平潭综合实验区自然资源与生态环境局关于 中福海峡建材城（中福广场、恒大名都）—— 5-1#、5-2#、6#、7-1#、7-2#、10-1#、10-2#， S1#，S2#楼及局部地下室项目 竣工规划条件核实公示

中福海峡建材城（中福广场、恒大名都） ——5-1#、5-2#，6#，7-1#、7-2#，10-1#、 10-2#，S1#，S2#楼及局部地下室变更公示

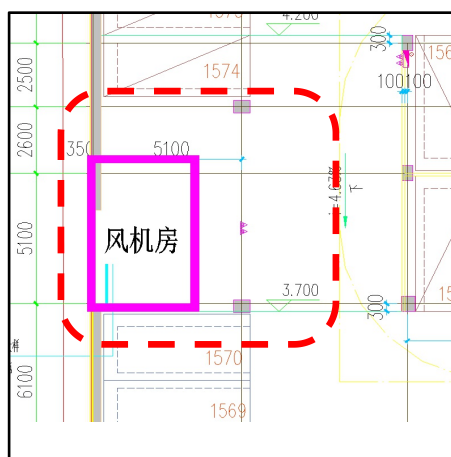
1、地下绝对标高 3.700~6.300、地下绝对标高 0.000~3.100 层 D1-AA 轴至 D1-AC 轴交 D1-1 轴处原审批机动车位位置实地增建风机房，导致机动车库面积减小，设备间面积增大（一层风机房面积为 21.75 m²，二层风机房面积为 21.94 m²）。

调整原因：因项目分期交付、原设计消防不满足分期交付需求，故增设风机房以满足消防要求。

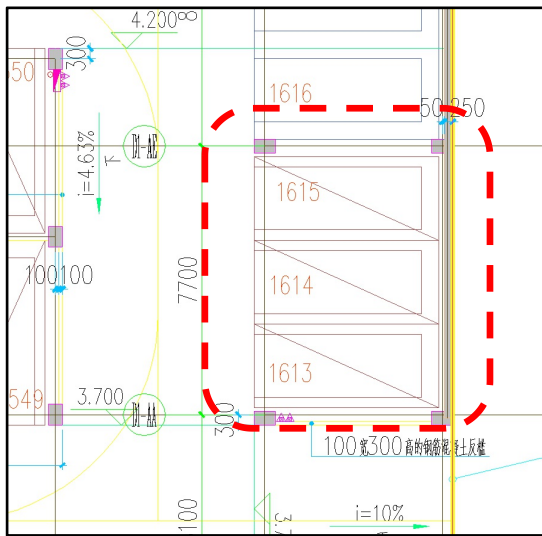
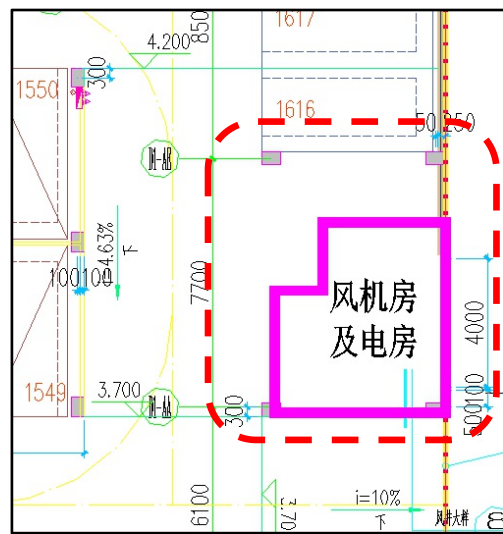
2、地下绝对标高 3.700~6.300、地下绝对标高 0.000~3.100 层 D1-AA 轴至 D1-AC 轴交 D1-22 轴至 D1-24 轴处原审批机动车位位置实地增建风机房及电房，导致机动车库面积减小，设备间面积增大（一层风机房及电房面积为 28.12 m²；二层风机房面积为 18.00 m²）。

调整原因：因项目分期交付，原设计消防不满足分期交付需求，故增设风机房及电房以满足消防要求。

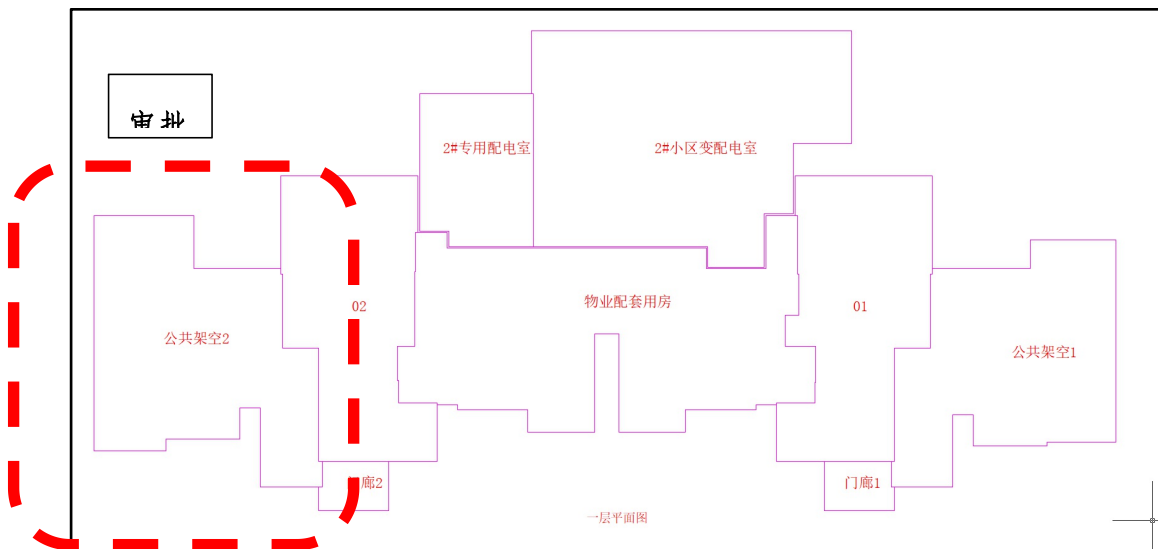
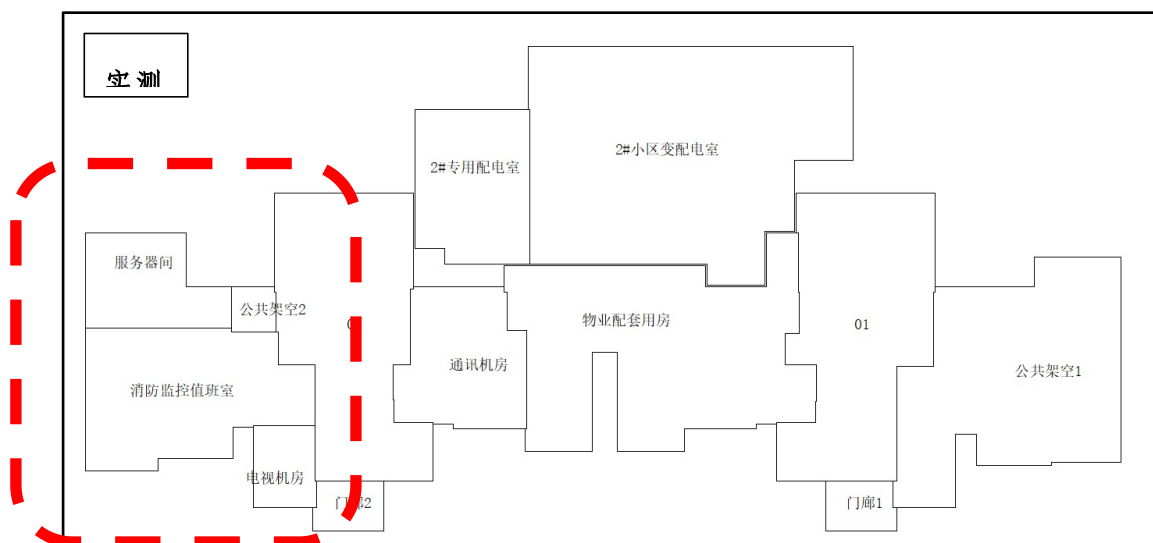
3、10#楼一层公共架空位置实地分割出多个功能间，原一层架空面积为 148.58 m^2 ，实地分割后服务器间面积为 38.14 m^2 、消防监控值班室面积为 88.36 m^2 、电视机房面积为 16.76 m^2 ，架空面积为 7.63 m^2 。

调整原因：因本次保交楼只交付建设 5#、6#、7#、10#四栋楼，其相关的配套设备用房设在 9#楼，因 9#楼未建设，故将设备房设计变更至 10#楼一层，其相关的面积增减待 9#楼建设时进行增减。

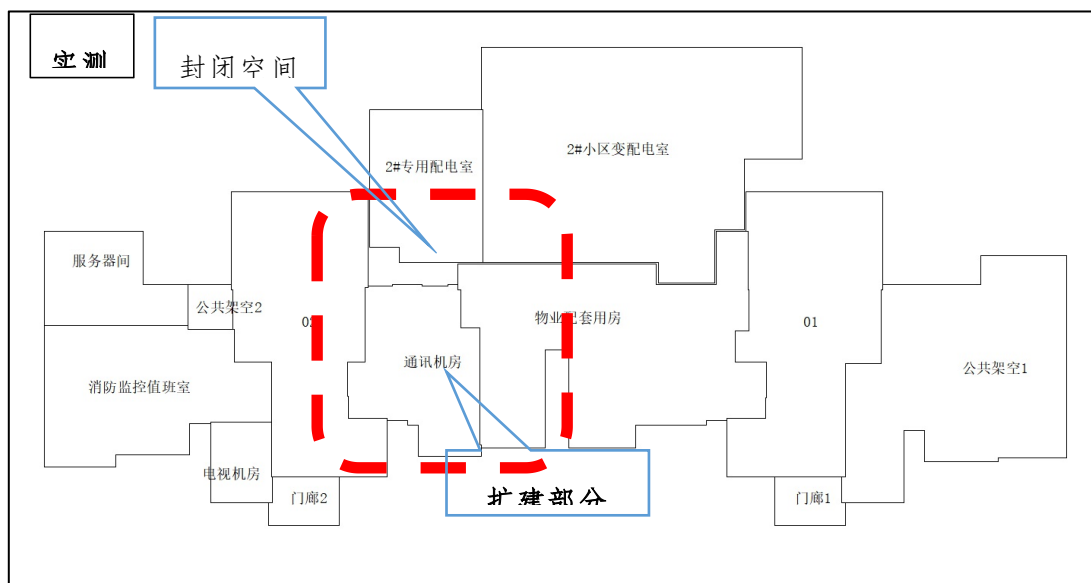
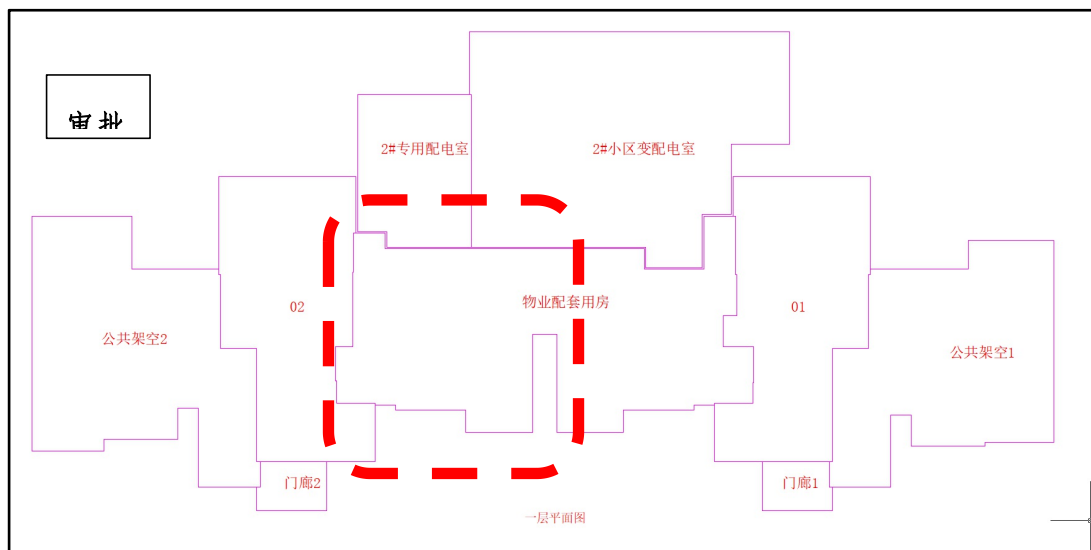
4、10#楼一层原审批物业配套用房 S 轴交 13-16 轴处增建隔墙，隔墙北侧为封闭空间，封闭空间面积 8.06 m²；隔墙南侧改为通讯机房，G 轴交 15-17 轴南侧增建墙体并包入通讯机房使用，增建部分面积 6.40 m²。导致物业配套用房面积减小约 62.56, 增建通讯机房面积为 60.71 m²。

调整原因：因本次保交楼只交付建设 5#、6#、7#、10#四栋楼，其相关的配套设备用房设在 9#楼，因 9#楼未建设，故将设备房设计变更至 10#楼一层，其相关的面积增减待 9#楼建设时进行增减。

实地墙体往北移动0.15m

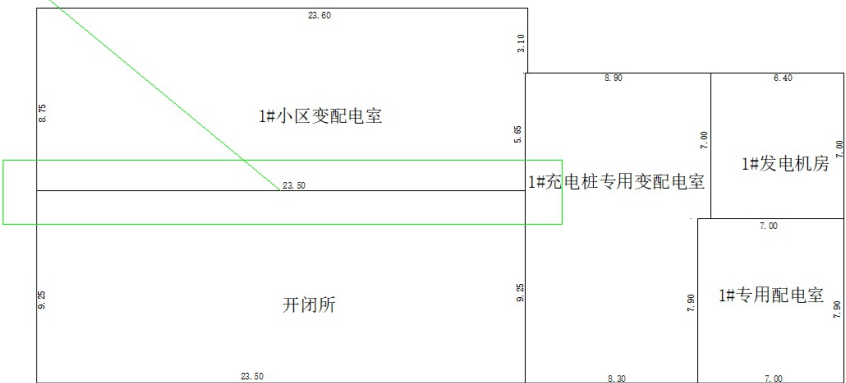
5、S1#楼开闭所和 1#小区变配电室实地共有墙体往北移动 0.15m，导致实地开闭所面积增大 3.53 m²，1#小区变配电室减小 3.53 m²。

调整原因：由于供电需要，调整配电室面积，导致墙体北移 0.15m，但总计容面积不变。

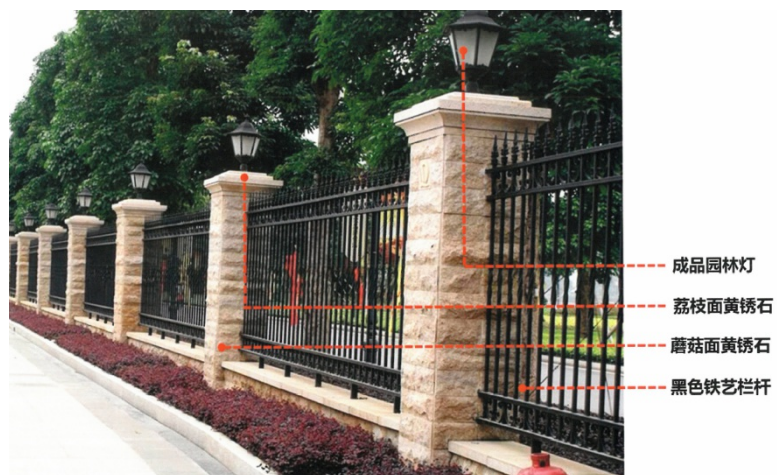
7、实地围墙建设情况与审批不一致，北侧围墙建设超出用地红线。

调整原因：由于保交楼工期紧，故对原设计进行优化，北侧围墙为原施工围挡，待未开发的地块封闭围挡后将其拆除。

绿地分布对比略图 8-1:

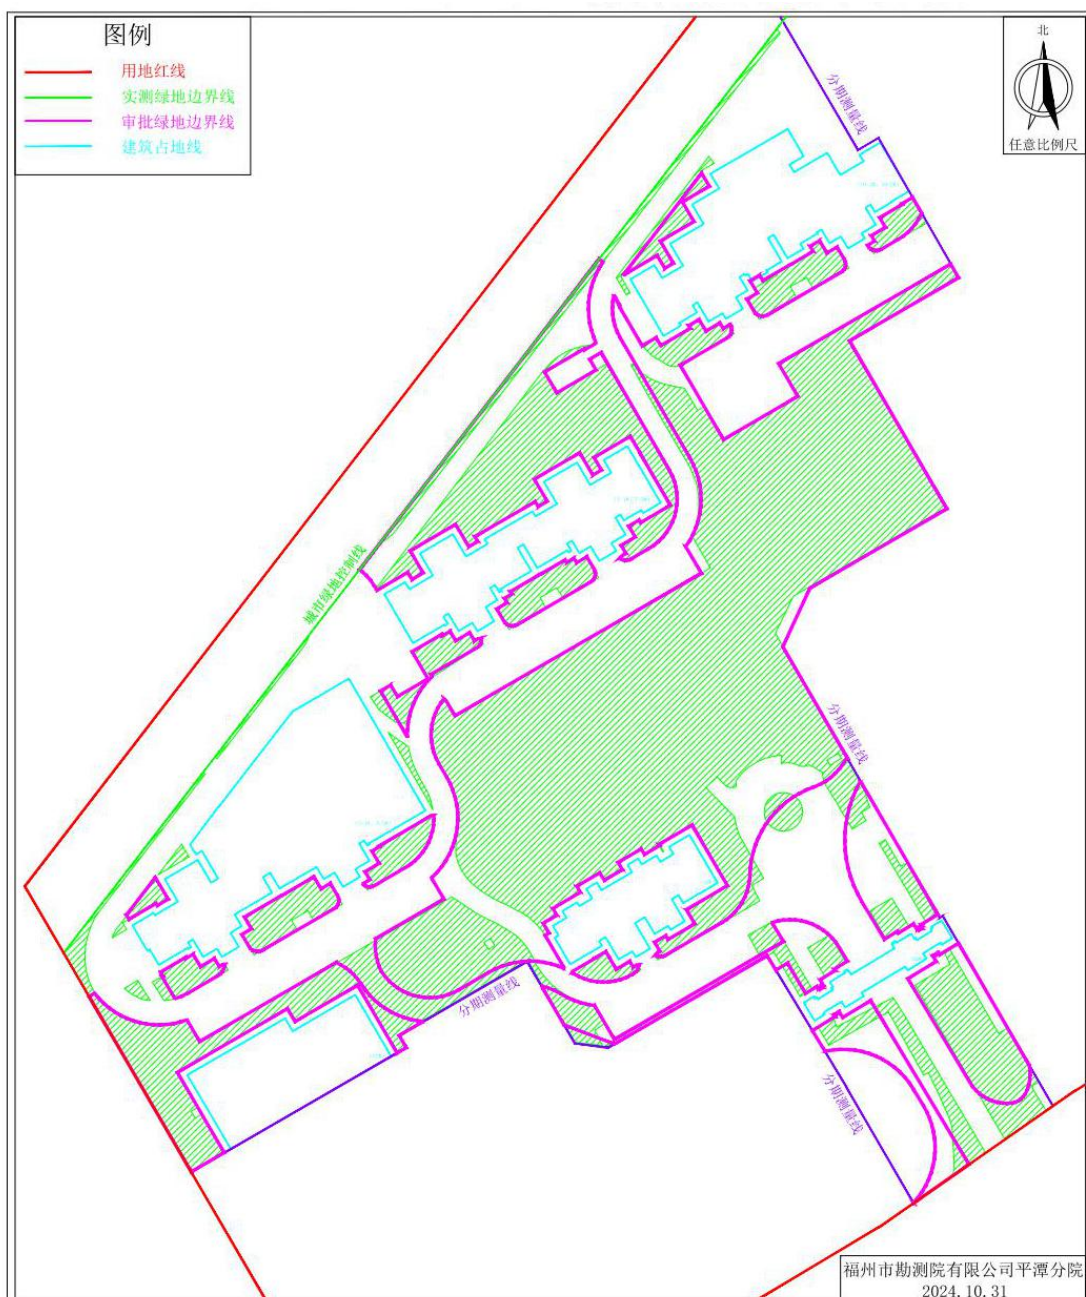
8、S2#楼南侧非机动车出入口实地未建；审批绿地面积 10600.28 m²（依据审批总平面图与方案文本绿地计算图测算），实地绿地面积 9882.41 m²；（详见下图 8-1）。

调整原因：该项目整个地块红线范围内审批绿地面积为 16011.8 m²，本期交付建设范围内审批绿地面积 10600.28 m²（依据审批总平面图与方案文本绿地计算图测算）。由于保交楼工期紧，S2#楼南侧非机动车出入口待二期开发时施工，其周边绿地未能施工，导致绿地面积不足且局部移位。业主将于后期开发补全，具体后期开发调整方案详见下图 8-2，调整后项目整个地块红线范围内合计绿地面积 16158.98 m²，其中二期（已建）绿地面积 9882.41 m²，二期（拟建）、三期、四期绿地面积 6276.57 m²，后续按调整后图纸施工能达到总体项目规划要求。

审批地下绝对标高 3.700~6.300 车位 (9-1):

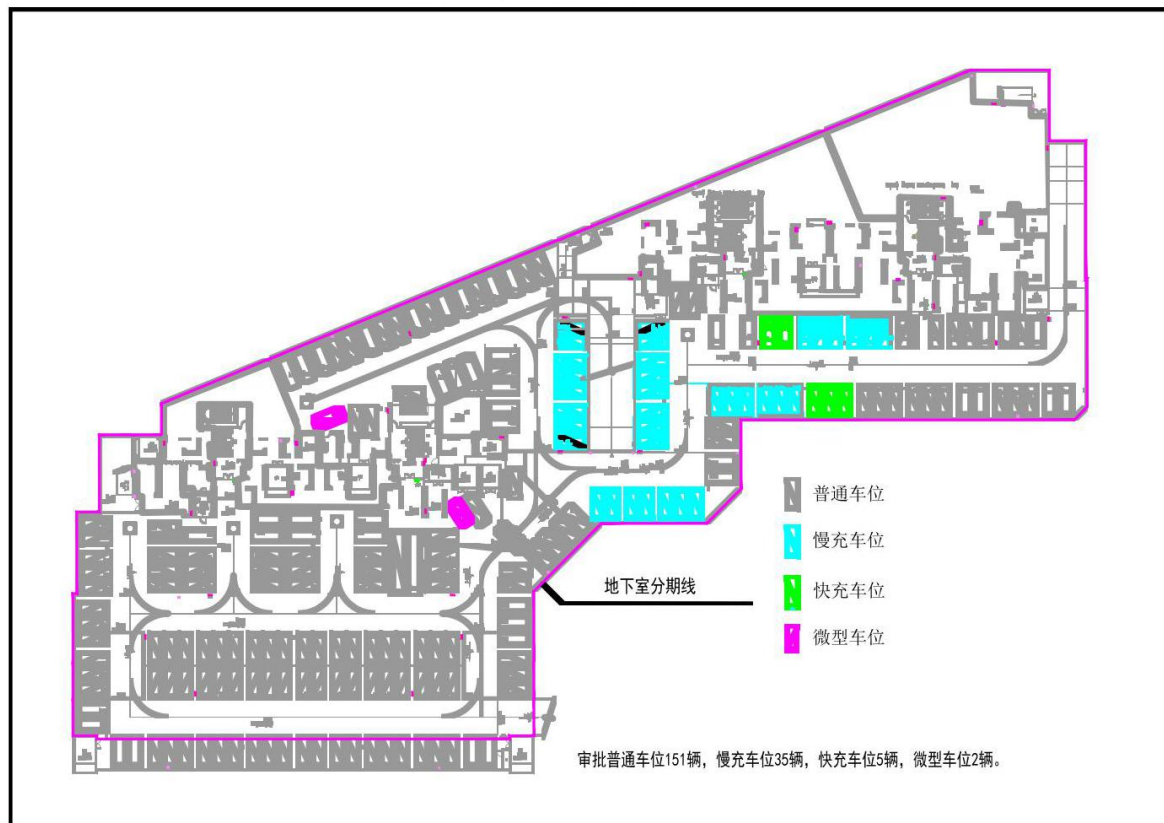
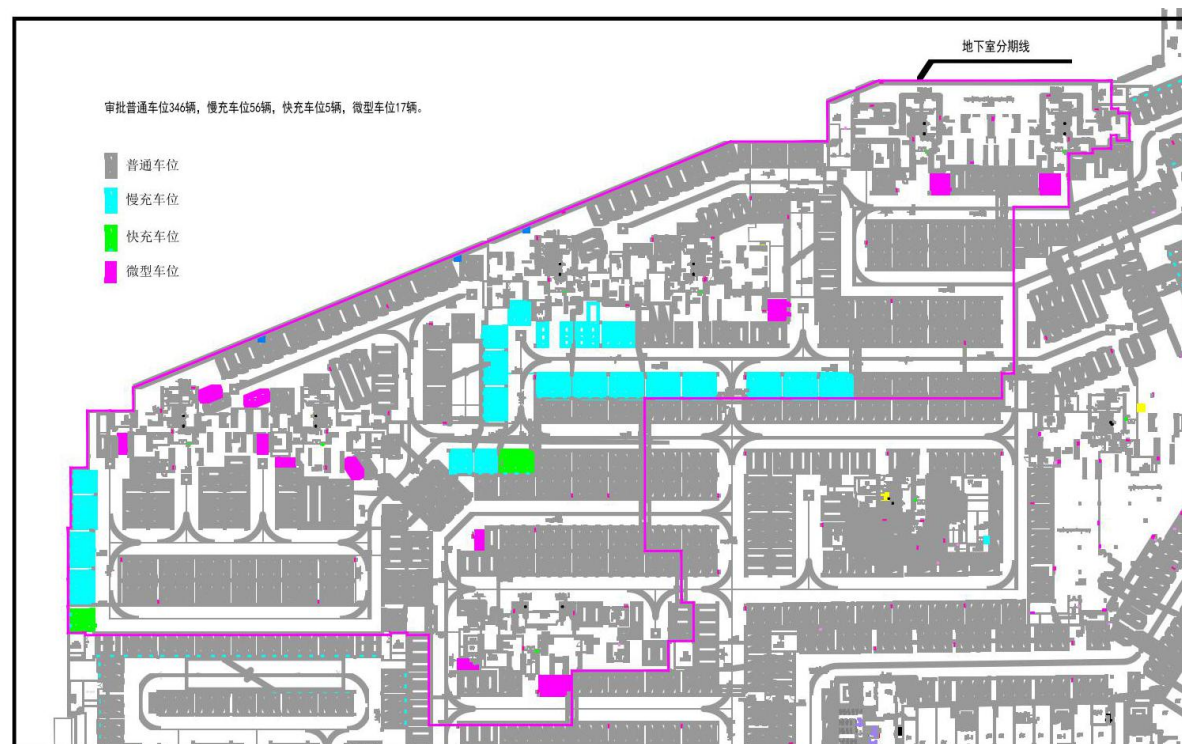
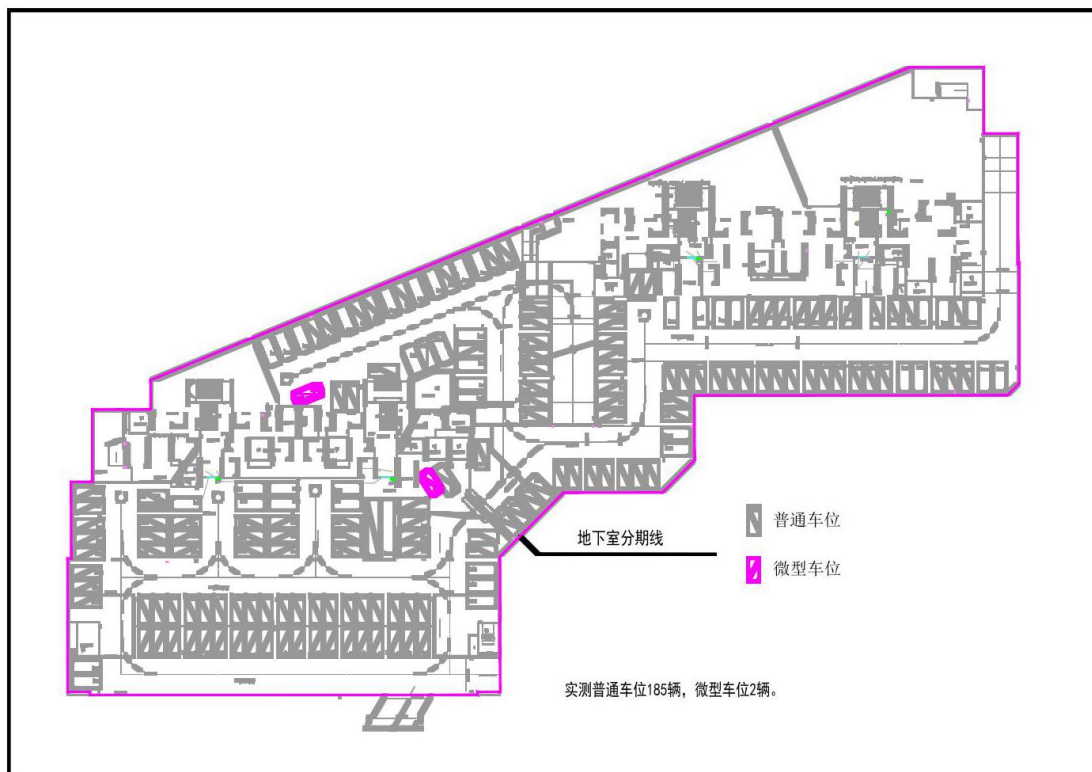
9、审批地下室机动车位 611 辆（其中慢充车位 91 辆，快充车位 10 辆），实地地下室机动车位 601 辆（车位为产权钉车位，未划线且充电桩均未安装）（详见下图 9-1，9-2，9-3，9-4）；审批地面非机动车位 474 辆，实地地面非机动车位 398 辆（详见下图 9-5）。

1. 因项目分期交付、原设计消防不满足分期交付需求，故占用地下车位位置增设风机房以满足消防要求，共计占用十个地下车位，导致实地测量地下室机动车位 601 辆，且实地皆为产权钉车位，均未划线（详见图 9-1）。业主将于后期开发时于地面补全剩余 10 个机动车位，并补全划线。审批地面机动车位 33 辆，后期开发调整后地面机动车位将为 43 辆。具体后期开发调整方案详见下图 9-6，后续按调整后图纸施工能达到总体项目规划要求。
2. 关于充电桩均未安装的问题，根据电力深化图纸，结合地下室车位设计，在相关楼栋配电房设置充电桩电表，后续业主如有加装充电设备需求，可自行在电表出线端进行接驳。
3. 审批地面非机动车位 474 辆，施工图阶段调整绿地及非机动车分布，实地地面非机动车位 398 辆，导致实地建设非机动车位减少 76 辆，业主将于后期开发时于地面补齐剩余机动车位数量，调整后整个地块红线范围内地面非机动车位 2250 辆，其中二期（已建）非机动车位面积 598.15 m²（398 辆），二期（拟建）、三期、四期非机动车位面积 2778.96 m²（1852 辆），具体后期开发调整方案详见下图 9-6，后续按调整后图纸施工能达到总体项目规划要求。
